Kópavogsbær
Auður D. Kristinsdóttir
SkipulagsfulltrúiHöfundur
OG
Yfirfarið/Samþykkt
SÓTílefni
Boðaping 11-13
Samgöngurýni

1 Inngangur

Mynd 2: Drög að breyttu deiliskipulagi frá ágúst 2022 með síðari breytingum í janúar 2023.

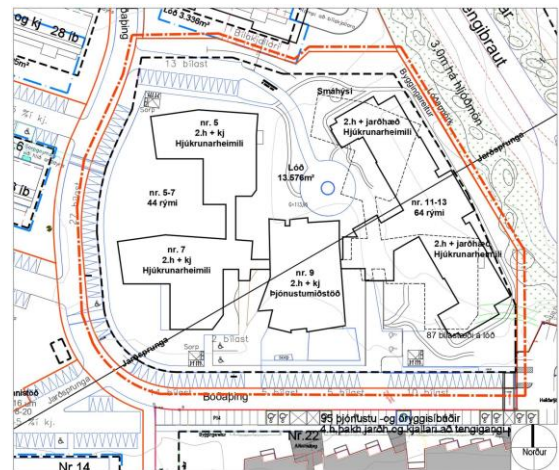
Með þessari deiliskipulagstillögu er sérstök umferð þjónustubíla ráðgerð að jarðæð bakhliðar fyrirhugaðrar nýbyggingar. Færri hraðahindranir er að þvera og minni umferð af bílastæðum að varast. Þessi bættu akstursleið skiptir töluverðu máli fyrir fáa umrædda þjónustubíla en litlu máli fyrir aðra.

Hin nýja þjónustugata verður svo fáfarin að hún nýtist einnig sem göngustígur fyrir íbúa og starfsfólk hjúkrunarheimils og þjónustumiðstöðvar og mætti hæglega hanna og nýta hana sem akfæra gönguleið.

Athugun á notkun stæðanna 13 sem ný þjónustugata liggur meðfram leiðir ekki í ljós að umferð til og frá þeim trufli akstur þjónustubíla né heldur að þessar stöku ferðir trufli akstur um bílastæðið. Jafnvel mætti fækka stæðunum ef það gefur meiri sveigjanleika í hönnun vengtengingarinnar.

Meðalumferð um nýjan þjónustuveg verður skv. fyrirbyggjandi gögnum um 2-3 farartæki á dag. Það er vel innan þeirra marka sem má búast við í nágrenni hjúkrunarheimila og þjónustumiðstöðva í þéttbýli.
